ALCALDÍA MAYOR DE BOGOTÁ D.C. Subred Integrada de Servicios de Salud Sur E.S. E.	SUBRED INTEGRADA DE SERVICIOS DE SALUD SUR E.S. E	
	ACTA DE REUNIONES Y MESAS DE TRABAJO	CA-FT-02 V5

FECHA: 2023-04-15	HORA INICIO: 9:00 am	HORA FINAL: 12:30 pm	REUNIÓN N°: 03-2023
LUGAR: Hospital El Tunal – Área de obras: Centro de Salud y Reorganización Urgencias			
TEMA: Recorrido de obras y seguimiento avance de obras – Veeduría Obras Tunal			
RESPONSABLE: Ingeniero Carlos Tovar y Doctora María Elena Restrepo		SECRETARIO: Notas por Ana Milena Bayona Gómez

1. OBJETIVO:
Realizar asistencia técnica de recorrido a las obras en el marco de la veeduría al Convenio 2806257 de 2021 Fondo Financiero Distrital y Subred Sur: Adecuación, ampliación, construcción, demolición, reforzamiento, reordenamiento y dotación de los servicios de Urgencias, Hospitalarios, Quirúrgicos y de Apoyo Diagnóstico y Terapéutico de la Unidad de Servicios de Salud El Tunal y el Convenio 1223 2017 Fondo Financiero Distrital y Subred Sur: Adecuación y Dotación Centro de Salud El Tunal

Recorrido a la obra de Centro Salud Tunal

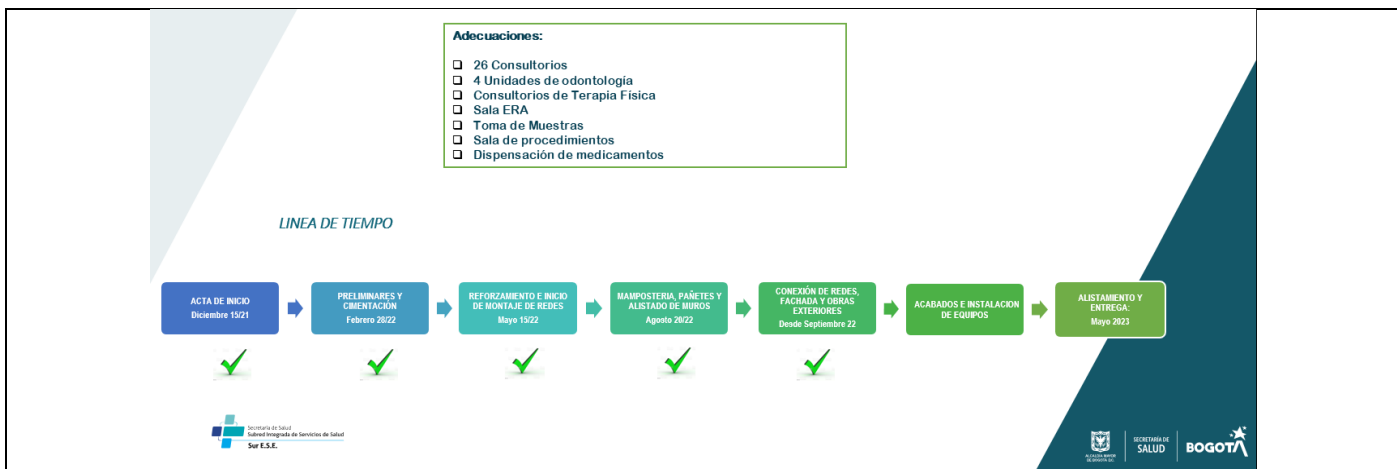
- Solicitan los veedores en próximo recorrido poder hacer verificación de avance en los pisos tercero y cuarto.
- Se hacen observaciones sobre la altura de techos en el primer piso, considerando algunos veedores que están muy bajos y podrían dañarse al ingreso de equipos nuevos. La interventora explica que la estructura antigua no permitía modificaciones de altura de los techos, sin embargo se está manejando un promedio de 2,20 m, lo cual está dentro de la norma técnica.

- Los veedores indican que es importante que las escaleras de emergencia queden protegidas, por seguridad de los bienes de la sede y también por posibles conductas de autoagresión de los ciudadanos.

- Se hacen observaciones los veedores frente a los colores que se le darán a las fachadas, indicando que no sea blanco, porque no tiene buen envejecimiento. La interventora indica que se tienen colores institucionales referidos por la secretaría distrital de salud, y la pintura tendrá que ser de calidad para

- Se realizan observaciones sobre la seguridad del cuarto piso, se pregunta por las condiciones para resistir temblores, se indica que el edificio cuenta con los estudios y diseños antisísmicos.

- Una veedora sugiere que se haga instalación de vidrios de seguridad en ventanillas, teniendo en cuenta la estatura de los usuarios, además de la gestión de instalación de altavoces, porque con el vidrio sin el sistema de sonido, sería muy difícil la comunicación de quienes estén en ventanillas y los usuarios.

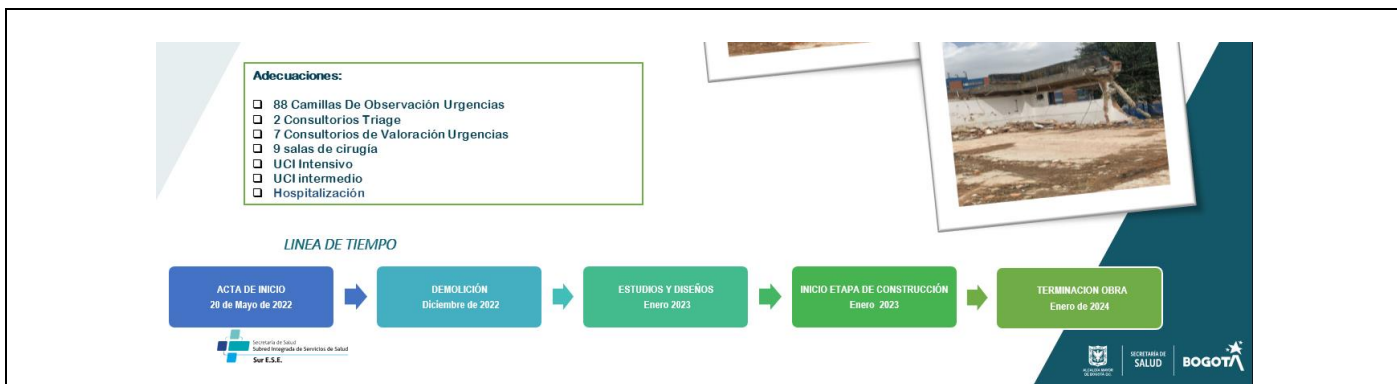
- Que se hizo con los arboles podados, indican que el material de poda de arboles fue recogido directamente según los procedimientos por secretaria de ambiente.

- Se solicita información sobre profundidad de la obra y riesgos por afectación de las aguas subterráneas. El ingeniero indica que ya se hicieron las simulaciones y calculos, estableciendo el plan de manejo para que no haya afectación o riesgo con la obra.

- Preguntan sobre cronograma de la obra, para confirmar si se estan cumpliendo los tiempos.
